Mission régionale d'autorité environnementale

**Avis de la mission régionale  
d'autorité environnementale  
Hauts-de-France  
sur le projet d'une centrale photovoltaïque  
de la société Total Quadran  
à Menneville (62)**

n°MRAe 2021\_5279

Plan de situation du site d'implantation et plan du projet (source DREAL et résumé non technique page 32)

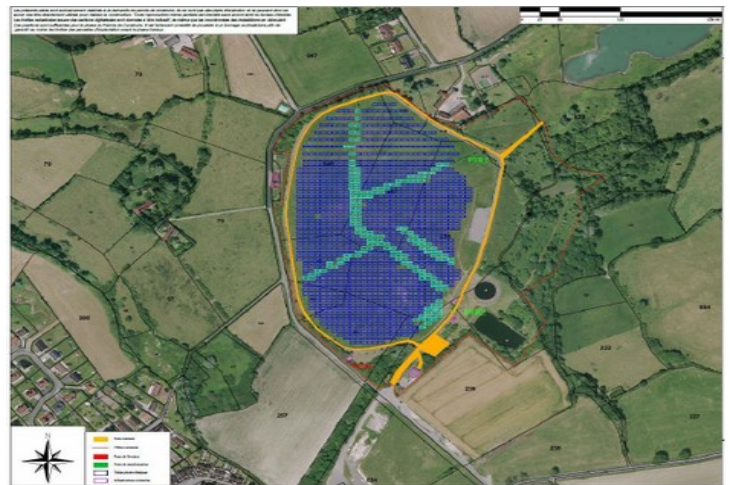
Le centre l'enfouissement de déchets semble réglementé par un arrêté préfectoral du 2 mars 2005 modifié qui définit les prescriptions que doit respecter la société SITA FD pendant la période post-exploitation. Il y est fait état de servitudes éventuelles à instituer. Le dossier ne développe pas le transfert des mesures de SITA FD à Total Quadran et les conséquences de celui-ci sur la maîtrise des risques industriels.

- incorporer les conclusions de l'annexe 5 de l'étude d'impact dans le corps de l'étude avec les commentaires adaptés sur la maîtrise des pollutions du centre d'enfouissement technique ;
- préciser les conditions de transfert et les modalités d'exploitation des installations de SITA FD à Total Quadran.

Source, étude d'impact page 52, localisation topographie de la zone d'implantation du projet (ZIP).

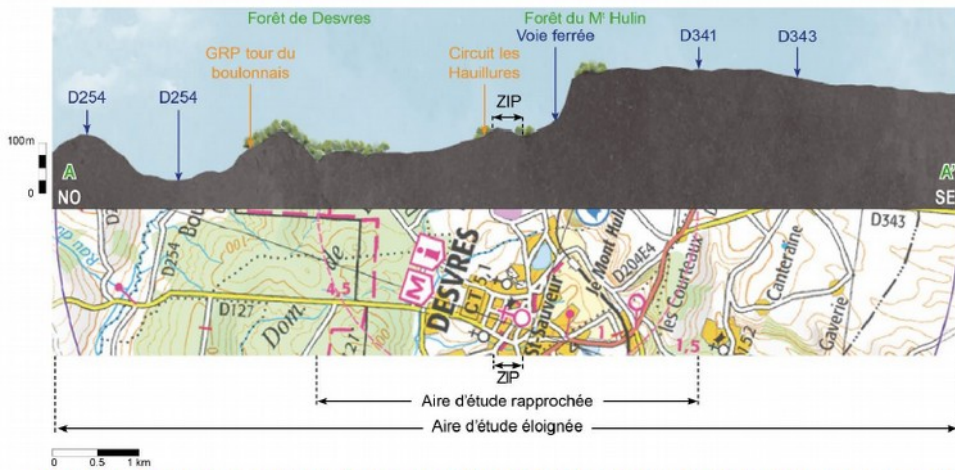
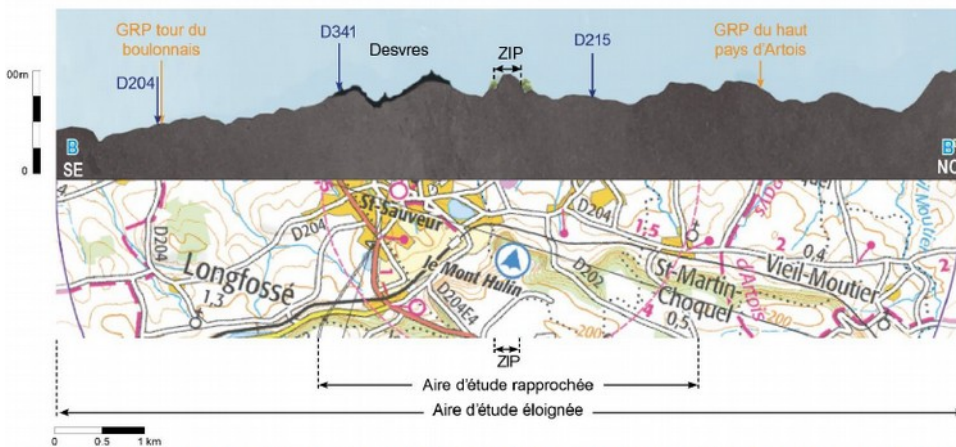
La centrale photovoltaïque de Menneville s'inscrit dans un contexte paysager bocager, le site du projet se trouve lui-même entouré d'un cordon arbustif plus ou moins dense. Le site d'implantation étant situé sur une butte, il est surélevé par rapport au reste du territoire ce qui engendrera des vues ponctuelles vers les panneaux.

filtrées par la végétation qui entoure le site. Le Mont Hulin et le cimetière de Desvres qui constituent des points de vue privilégiés sur le projet, dus à sa situation de promontoire pour le premier et à son ouverture pour le second.

Figure 67 : D204 passant à proximité de la zone d'implantation (© Google, 2018)

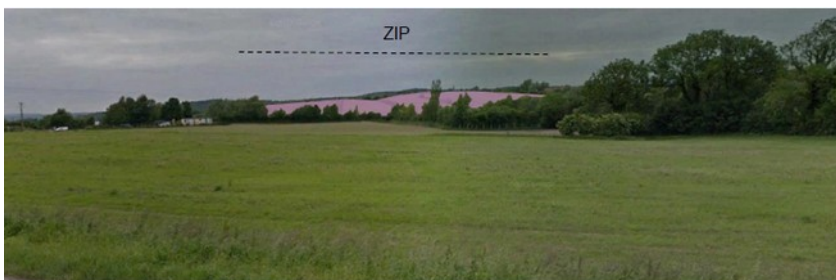
Aux abords du projet, on a plusieurs zones de sensibilité importantes, notamment des vues la D204 depuis le Mont Hulin ainsi qu'en certains points de Desvres (cimetière) et Menneville (entrée est).

Si la vue depuis le cimetière après mise en œuvre de la plantation est présentée page 180, la mesure de densification des haies autour du site de projet n'est pas cartographiée, ni représentée au travers de photomontages.

Compte tenu de la prégnance du projet dans le paysage, il est nécessaire d'envisager des mesures d'intégration paysagères plus conséquentes, par exemple au travers de plantations, notamment dans le secteur au sud du projet.

- *de compléter l'étude paysagère afin d'estimer correctement les impacts après réalisation des mesures de réduction, notamment par des photomontages ;*
- *de définir le cas échéant des mesures complémentaires afin d'aboutir à un impact faible.*
